N.I.E. 5/3/I/86097

CIRCOLARE N° 323

Manovre elettriche da deviatore tipo F.S. 942-46.

P432

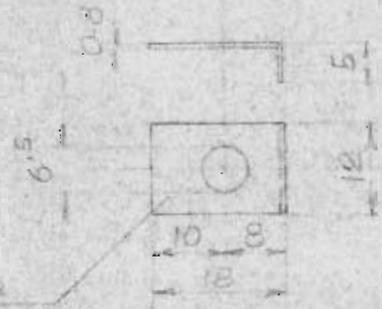
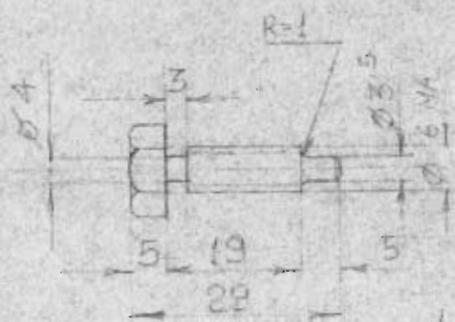
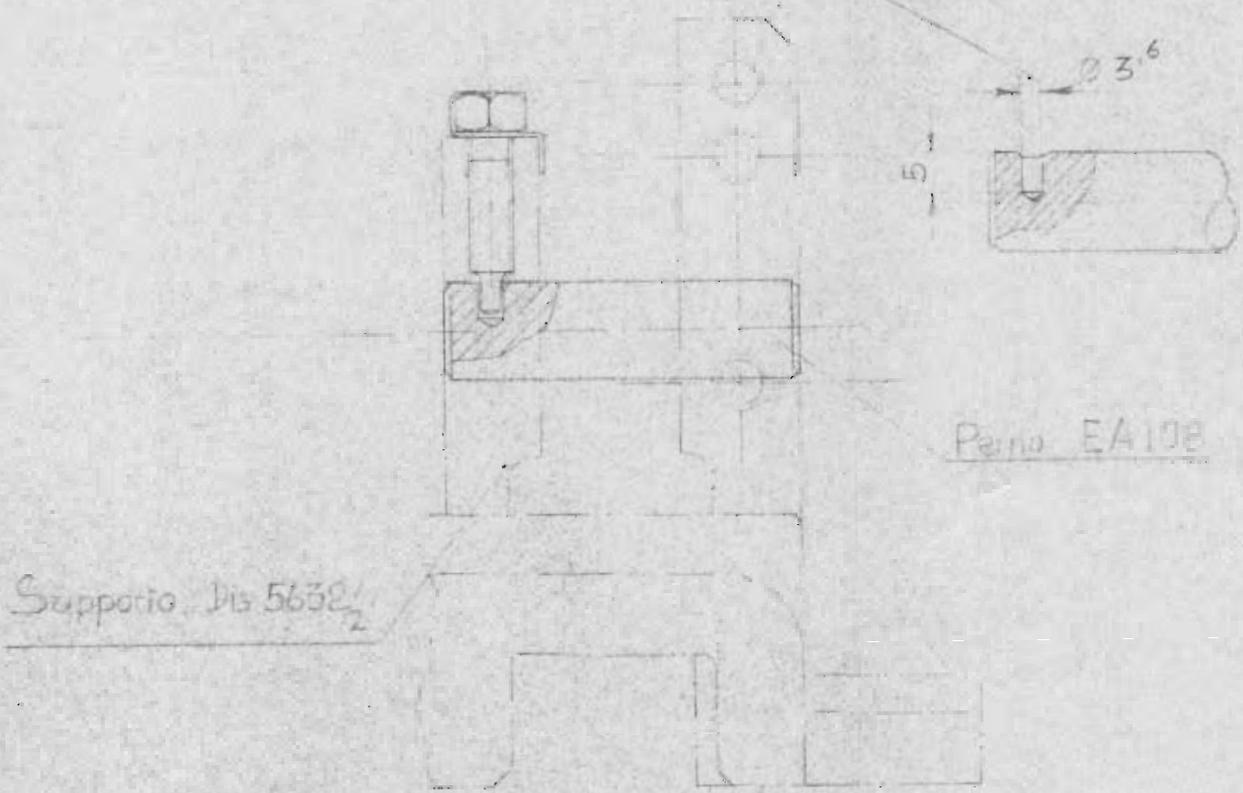
Tale anomalia è stata resa possibile dallo sfilamento, nella cassa di manovra B, dell'alberello E.A. 108 (Dis. 5632/12) sul quale è montato il rocchetto folle che aziona il commutatore porta contatti di controllo e di fine corsa normale, a seguito dell'allentamento della vite di pressione, E.V. 316 (Dis. 5632/71).

La modifica di carattere meccanico consiste nel sostituire l'attuale vite di pressione E.V. 316, con un bulloncino speciale munito di piastrina di fermo e nell'approfondire la sede sull'alberello.

E.A.108, secondo quanto è indicato nella Dis.P.432, che si allega in copia.

Modifica al fermo del perno
EA 108 (5632/16)

Foto cilindrico da praticare sul perno in corrispondenza di quello conico esistente.

Lamella da ripiegare su una faccia del bullone
